Análisis sobre el Proyecto Cerrejón de Desviación del Arroyo Bruno para seguir con el plan de extracción de carbón.

Universidad de La Guajira
Km 5 Vía a Maicao, La Guajira.

Figura 1. Esquema general del nuevo cauce del arroyo Bruno: en azul el trazado natural actual; en rojo el planteado en el proyecto Cerrejón.

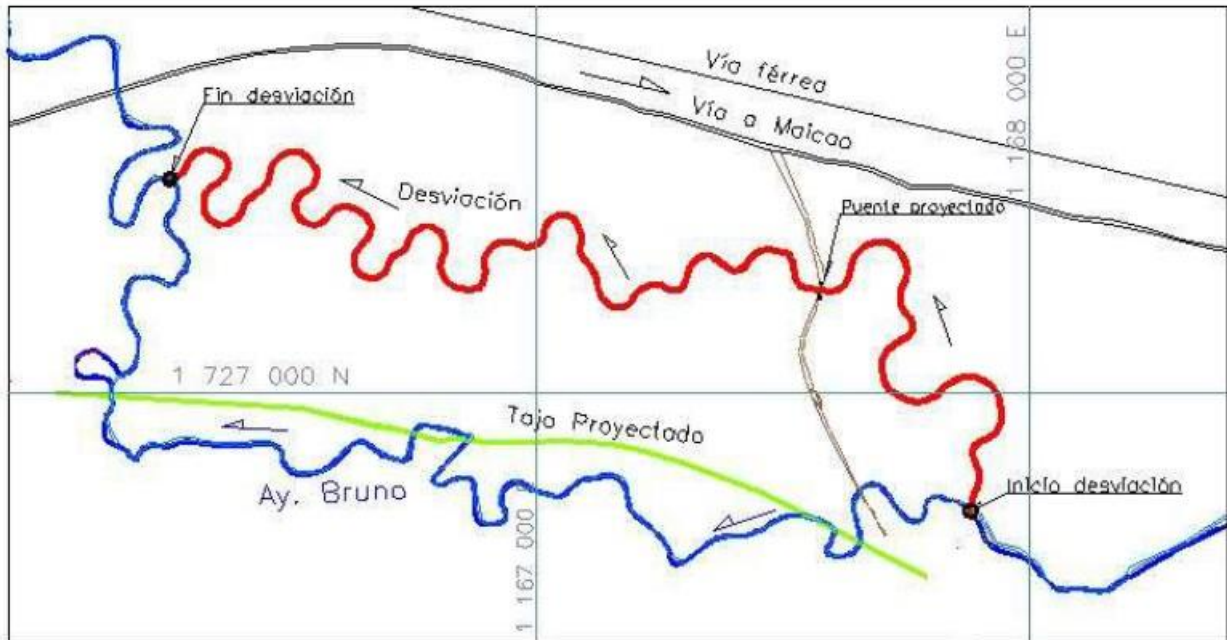
Cabe notar que a diferencia del análogo proyecto de desviado del río Ranchería presentado en el 2011, el enfoque adoptado en este actual es aparentemente mucho mejor porque declara de adoptar la filosofía de “imitar lo máximo posible las características de la sección transversal natural brindando la misma capacidad hidráulica que tiene el cauce natural del arroyo Bruno”. Más adelante mostramos como este planteamiento en realidad se respeta sólo aparentemente.

- El abismo entre formas y procesos: cabe notar que aunque el proyecto declare la filosofía de querer reconstruir un cauce del todo parecido al natural, y el nuevo trazado mantenga una sinuosidad e irregularidad del todo parecidas a las del actual cauce, en realidad está lejos años luz de este principio por una simple razón: el actual cauce puede moverse y lo hace, como ya vimos; el nuevo cauce en cambio NO, porque estaría bloqueado para siempre entre dos jarillones. En otras palabras, el nuevo cauce tendría aparentemente la misma forma, pero sería privado completamente de los fundamentales procesos que caracterizan su dinámica geomorfológica. Es más, por cuanto se declare asignarle una sección transversal multi-estadio con una planicie de inundación, esta sería reducida a unos 6-30 m no más, cuando la del cauce actual es del orden de centenas de m; esto implica que todo el volumen que hoy puede desbordarse, “mañana” quedaría en el mismo cauce incrementando los niveles y velocidades por el mismo evento y aumentando por tanto la posibilidad de sobrepasar la capacidad de los mismos jarillones con mayor probabilidad de colapso o, si todo “va bien, con incrementado pico de crecidas aguas abajo.

Por último no se debe despreciar que el proyecto prevé una serie de obras transversales en el nuevo cauce que aspiran a limitar la velocidad del agua, limitando la pendiente y disipando energía localmente: estas obras simplemente no existen en el cauce natural (una profunda diferencia!) y provocarán inevitablemente puntos de socavación preferencial y, sobretodo, son OBRAS
